**Tytuł projektu:** „Budowa obwodnicy Wałbrzycha w ciągu drogi krajowej nr 35”

RZP/65/PN/22/2018/ZDW/9

dot. postępowania prowadzonego w trybie przetargu nieograniczonego na zadanie pn.: „Budowa obwodnicy Wałbrzycha w ciągu drogi krajowej nr 35”.

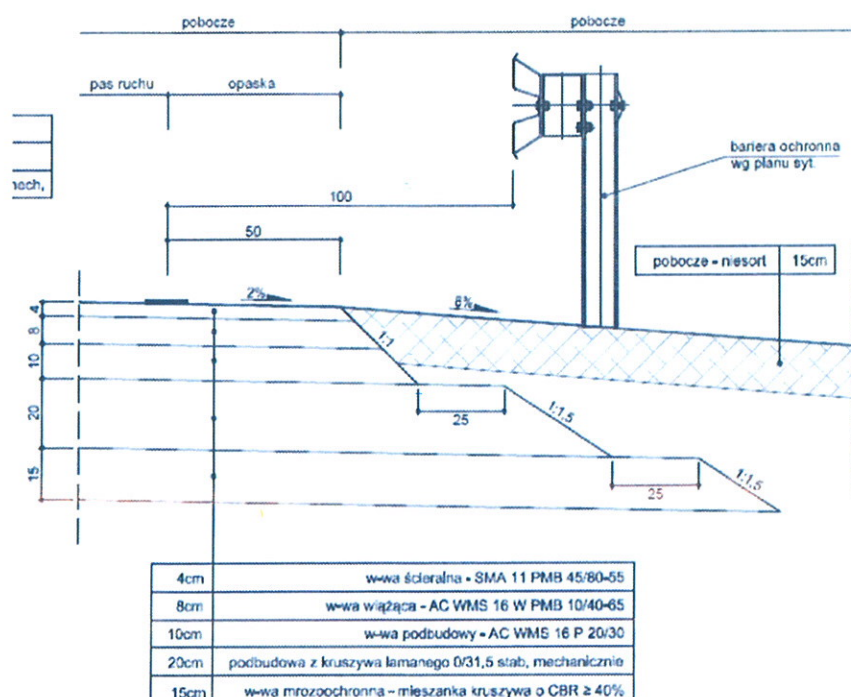
**Pytanie nr 102:**

Czy Zamawiający dopuszcza zmianę barier w pasie dzielącym z jednostronnych na podwójną.

**Odpowiedź:** Bariery w pasie dzielącym zostały zaprojektowane jako dwustronne. Bariery jednostronne wynikają z lokalizacji przeszkody w pasie dzielącym, stąd nie ma możliwości zamiany ich na dwustronne.
